Verslag huishoudelijke elektrische installatie op laagspanning en zeer lage spanning

Referentie: 009-20260216-02	Datum controle: 16/02/2026
Keurder: 009

Eigenaar: Onbekend	EAN-code: Onbekend
Adres installatie: Nieuwstraat 28, 9450 - Denderhoutem	Nummer teller(s): 1sag1200269409
	Distributienetbeheerder installatie: Fluvius
Datum uitvoering installatie: ☒ Vóór 01/10/1981 ☐ Tussen 01/10/1981 en 01/06/2020 ☐ Vanaf 01/06/2020	
Type: ☒ Wooneenheid ☐ Niet-huishoudelijk ☐ PV ☐ Batterij ☐ Laadpaal

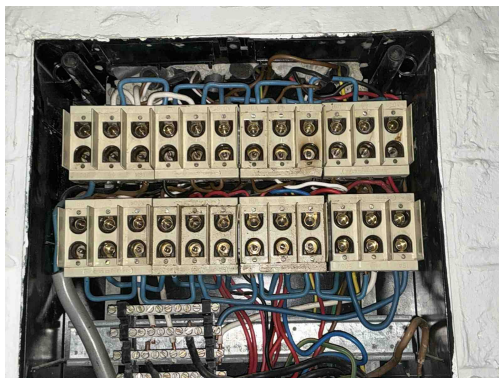
B29 - Het elektrisch verdeelbord in een huishoudelijke ruimte is niet voorzien van een deur (Boek1: 5.3.5.1).

D03 - Er is geen differentieelstroominrichting van maximum 300 mA geplaatst in het begin van de elektrische installatie van een residentieel geheel (incl. in de gemeenschappelijke delen) (Boek 1: 4.2.4.3, 4.2.4.4).

D05 - Er is geen ondergeschikte differentieelstroominrichting van maximum 30 mA geplaatst voor de beveiliging van de ruimte(n) die een badkuip en/of douche bevatten (Boek 1: 4.2.4.3).

D08 - De nodige markeringen op de beveiligingstoestellen ontbreken of zijn onleesbaar (Boek 1: 5.3.5.5).

B17 - De voedingsspanning is niet op elk bord vermeld (Boek 1: 3.1.3.3).

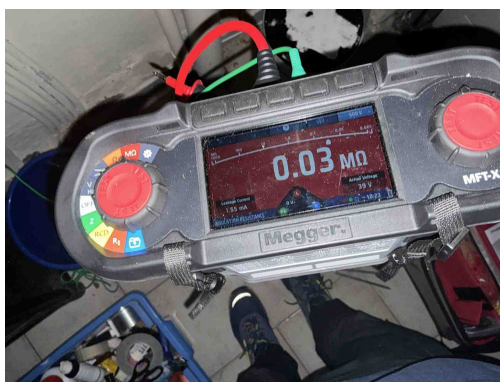
B14 - Abnormale opwarming van de beveiligingen, schakelapparatuur, aansluitklemmen (Boek 1: 4.4.1.1).

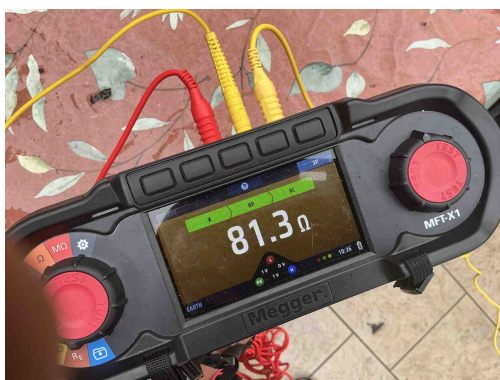
I01 - De waarde van de isolatieweerstand per kring dient tenminste 0,50 Mohm ($1000 \times U_{\text{test}}$) te zijn (Boek 1: 6.4.5.1).
Opmerking: Onderste rij, 5 e van links te beginnen

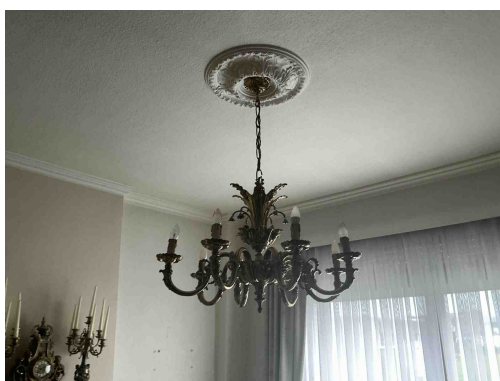
A05 - De waarde van de spreidingsweerstand van de aardverbinding is te hoog (Boek 1: 5.4.2).

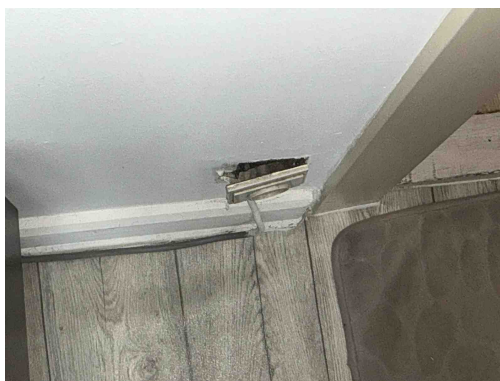
Klasse 0 is verboden
Opmerking: Kroonlusters living

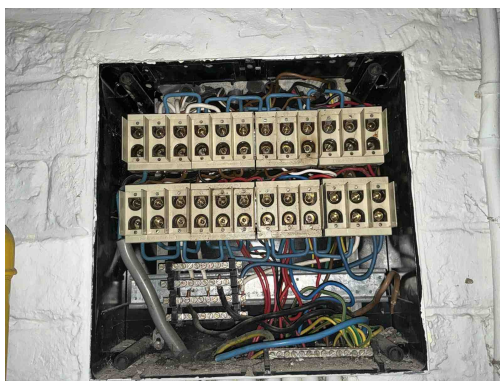
T21 - Het elektrisch materieel is niet geplaatst volgens de voorschriften van de fabrikant/ regels van goed vakmanschap . (Boek 1: 1.4.1.3)

Opmerking: 1 verdiep kleine slaapkamer contactdoos los, lamp badkamer
